質問ウ：基礎ピット側面は直接土に接していないのに、土の拘束効果(地震力低減効果)を前提として良いのか？

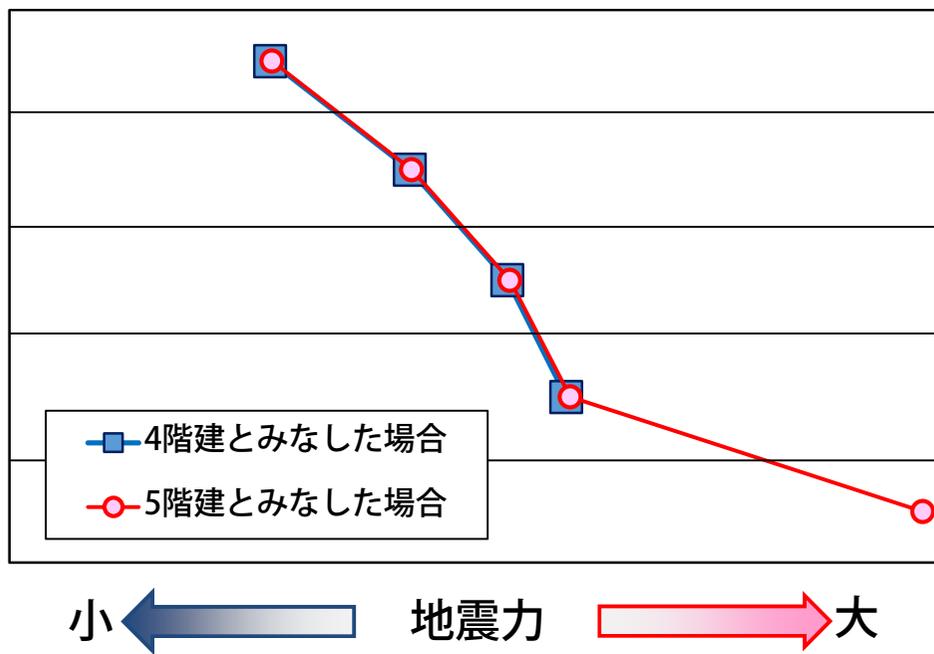
質問ウ：土の拘束効果がないのであれば、構造的には4階建ではなく5階建とみなして設計するべきではないか？

日本建築学会「建築物荷重指針・同解説」のモーダルアナリシスによって4階建と5階建とみなした場合の地震力の比較を精密に行いました

5階建とみなした場合でも、地上部の地震力は変わりません
